**IXELLES. Avenue Brugmann, 198**  
(= façade avant en zone de protection de la Maison personnelle et atelier du peintre Paul Verdussen, située au n.211 de la même rue, et de l'Ensemble de trois immeubles Art nouveau situés Avenue Molière 177)

**PERMIS D'URBANISME: transformer et étendre le dernier niveau d'un immeuble existant pour créer un duplex**  
**Demande de la Commune du 13/05/2026**

### Avis de la CRMS

*Localisation © Brugis et vue de l'immeuble avenue Brugmann, 198 (© Google maps)*

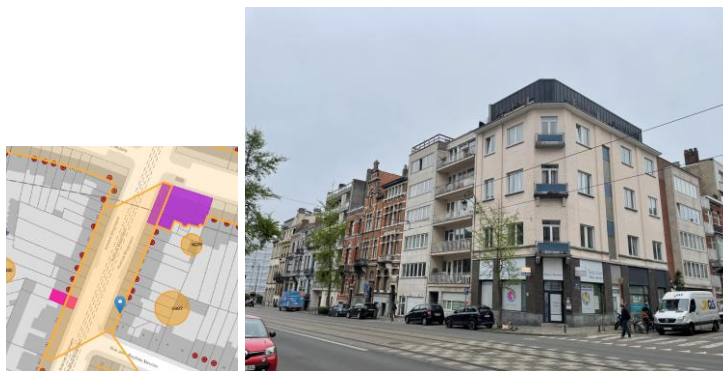
La demande concerne un immeuble à appartements des années 60 situé dans la zone de protection de l'atelier-maison du peintre P. Verdussen, au n° 211, et des maisons Art nouveau à l'angle de l'avenue Molière, 177.
